原子力安全委員会における玄海原子力
発電所3号機の原子炉設置変更許可
に係る安全審査について

平成17年9月12日

原子力安全委員会事務局長

機械設計評価

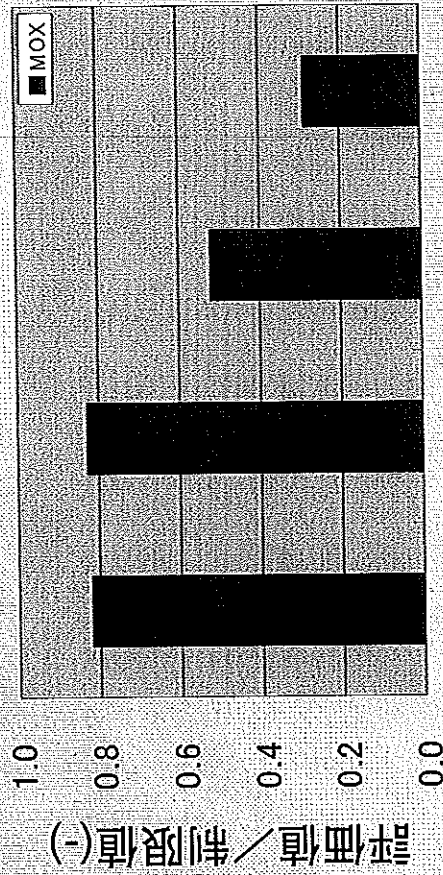
[評価値/制限値]が1未満である

燃料棒に対する指針要求:

内圧→ペレットと被覆管のギャップが

増加する圧力を超えない

応力→被覆材の耐力以下

歪み→過渡変化時に際して1%を

超えない

疲労→設計疲労寿命を超えない

燃料集合体に対する指針要求:

輸送・取扱→6G加重で著しい変形が

生じない

4G制限を遵守

指針等の要求を
満たしている
